## GFA AIRWORTHINESS DIRECTIVE

**TYPE AFFECTED:** LS3 (Except LS3a & LS3-17) Serial no's 454 & 3000 up to 3338.

**SUBJECT:** Replacement of Flap Drive balance Spring in fuselage near undercarriage box.

| ROLLADEN-SCHNEIDER<br>Flugzeugbau GmbH<br>LBA-Nr. EB - 4 | Technical Bulletin<br><br>No. 3046 | LS3 | Page 1/4<br><br>Edition Oct. 95 |

Drawing of flaperon drive in fuselage near landing gear box, parts list and exploded view for assembly.

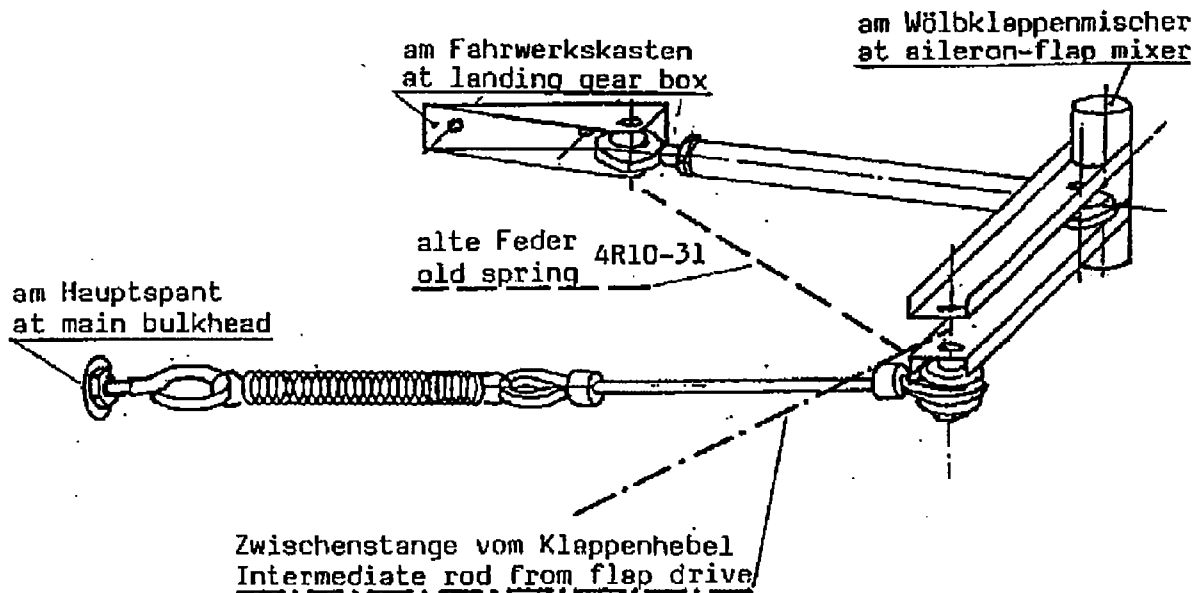
Reason : The spring 4R10-31 (cadmium plated steel) in the flap drive may fracture due to fatigue, resulting in flap handle during high speed flight not staying in the -7° negative flap position by itself, but somewhere between 0° and -7° and must be held at -7° by hand, if the pilot wants it to be there.

Instructions : Spring 4R10-31 to be exchanged according to drawing 1BR-3b against longer spring (RZ 141 EI, corrosion resistant steel), also forward mounting of spring moved from landing gear box to main bulkhead. See pages 2 to 4 of this TB (excerpt of drawing 1BR-3b) for details, material and installation instructions.

| No. | Ges.-/Total<br>Anzahl/Quantity |   | Bezeichnung /<br>Denomination                           | Norm         | Zeichnung /<br>Drawing |
|-----|--------------------------------|---|---------------------------------------------------------|--------------|------------------------|
| 9   | 35                             | 2 | Scheibe / washer $\phi 6.4 \times \phi 12.5 \times 1.6$ | DIN 125-B St |                        |
| 11  | 34                             | 3 | 6kt-Mutter / hex head nut M6-8                          | DIN 985 St   |                        |
| 29  | 1                              | 0 | 6kt-Schraube / hex head bolt M6*52                      | LN 9037      |                        |
| 30  | 4                              | 4 | Scheibe / washer $\phi 6.4 \times \phi 18 \times 1.6$   | DIN 9021 St  |                        |
| 31  | 1                              | 0 | Distanzbuchse / spacer $\phi 8 \times 1$ 15mm           |              | 4R13-39a               |
| 32  | 1                              | 1 | Seil an Feder / cable at spring                         |              | 4R10-173               |
| 33  | 2                              | 1 | Distanzbuchse / spacer $\phi 8 \times 1$ 5.6mm          |              | 4R13-40                |
| 34  | 1                              | 0 | Nadelhülse / needle roller bearing HK $\phi 810$        |              |                        |
| 35  | 3                              | 3 | Scheibe / washer $\phi 8.5 \times \phi 17.0 \times 1.6$ | DIN 125-B St |                        |
| 36  | 1                              | 1 | Feder rostfrei / non corrosive spring R2141EI           |              |                        |
| 37  | 1                              | 1 | Ringschraube / ring bolt M6*60 shortened                |              |                        |
